**AVIS RELATIF À LA PROTECTION
CONTRE LES EVENTUELS EFFETS NOCIFS ET NUISANCES
PROVOQUÉS PAR LES RAYONNEMENTS NON IONISANTS
GÉNÉRÉS PAR DES ANTENNES ÉMETTRICES STATIONNAIRES**

Commune : MONS - Exploitant : ORANGE

Référence exploitant : 414C1_1/30731C1_1/40731C1_1/50731C1_1

Rapport n° 3654 / 2023

Figure 1 : Vue en plan des lieux de séjour et des points de contrôle

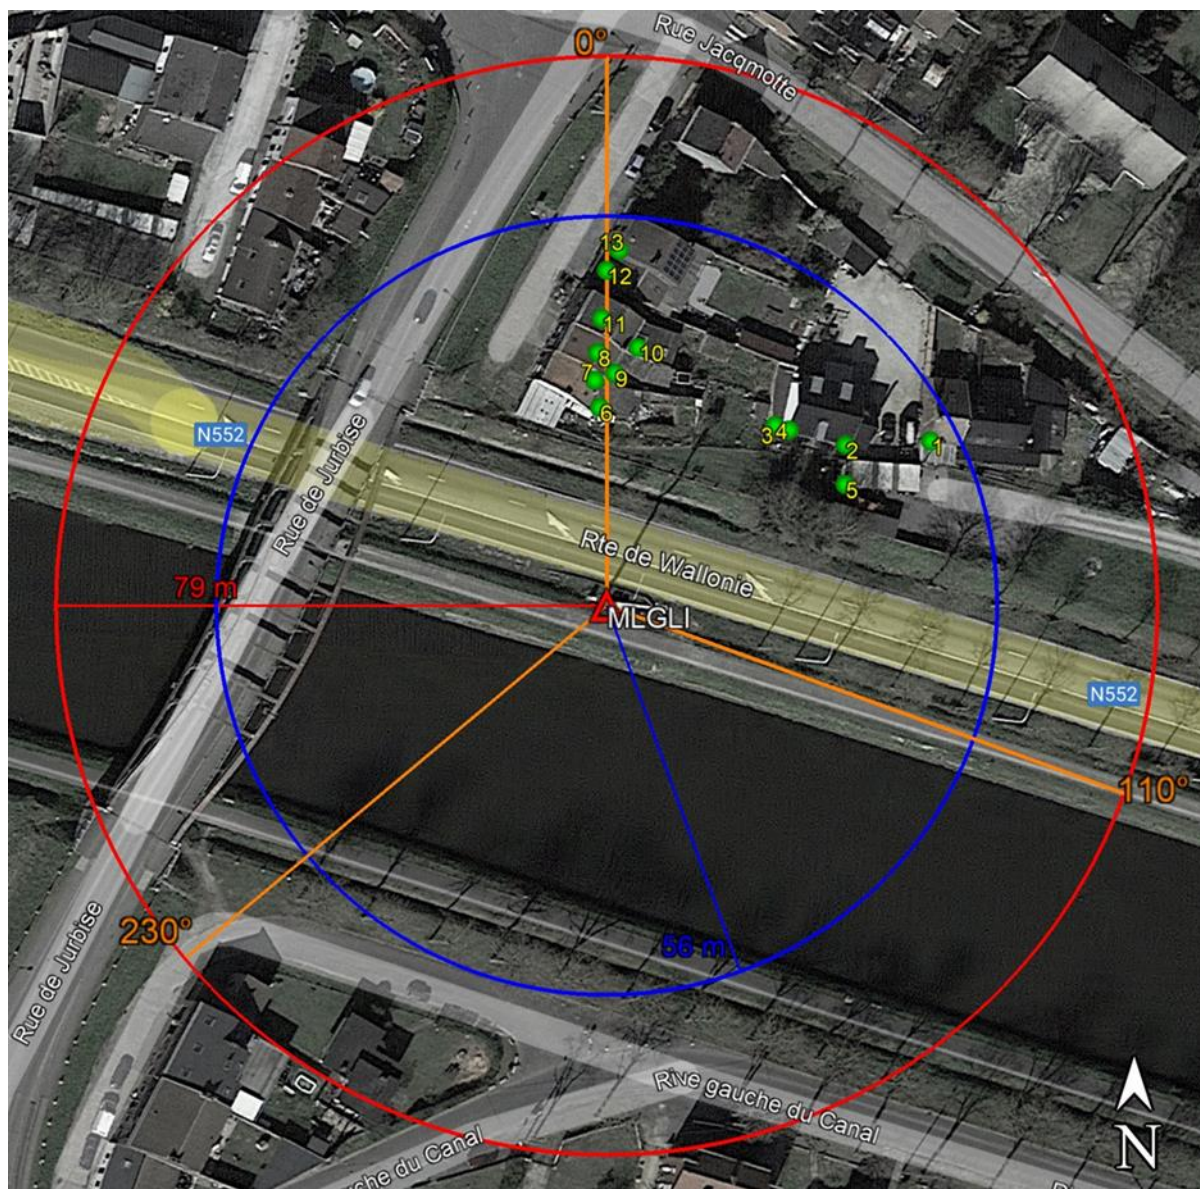
N° point de contrôle	LS	Atténuation (dB)	Indice d'exposition relatif à la limite par installation IE_i
13	LS13	3,0	0,535
8	LS8	3,0	0,153
1	LS1	3,0	0,139
11	LS10	3,0	0,123
12	LS12	3,0	0,088
7	LS6	3,0	0,070
9	LS8	3,0	0,056
10	LS10	3,0	0,047
6	LS6	3,0	0,043
3	LS2	3,0	0,034
2	LS2	3,0	0,031
4	LS2	3,0	0,018
5	LS5	3,0	0,014

En ce qui concerne les antennes de l'installation mentionnées dans le tableau 1, la distance maximale à laquelle la limite pourrait être atteinte, à l'extérieur, est égale à 77,2 m. S'il n'y a pas de LS à une distance inférieure, les antennes respectent forcément la limite d'immission.

Dans le cas des LS situés à l'intérieur des bâtiments, une atténuation d'obstacle est prise en compte et il en résulte que la distance maximale à laquelle la limite pourrait être atteinte se réduit à 54,7 m.

Figure 2 : Vue en plan des installations d'antennes dans un rayon de 300 mètres autour de l'installation faisant l'objet de la demande d'avis

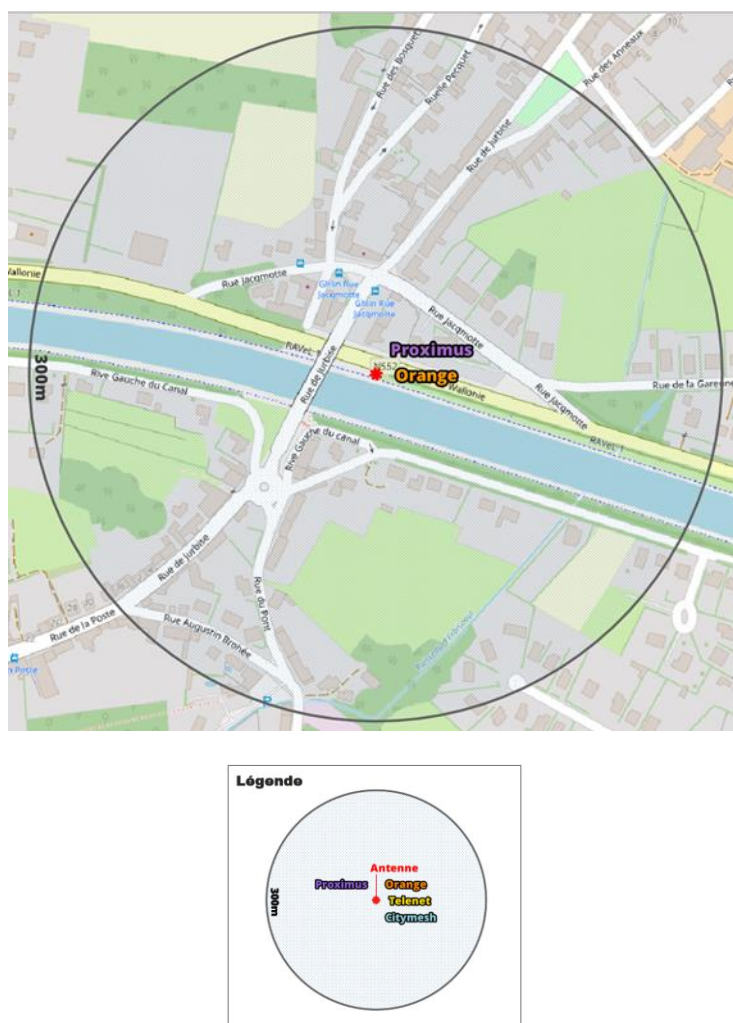
Compte tenu du nombre d'installations localisées dans la figure 2, il apparaît que l'intensité du rayonnement électromagnétique généré, dans les lieux de séjour situés à proximité de l'installation référencée dans le paragraphe 2, par l'ensemble des antennes émettrices stationnaires de l'ensemble des exploitants du même site d'antennes émettrices stationnaires respecte la limite fixée à l'article 4, § 2 du décret.
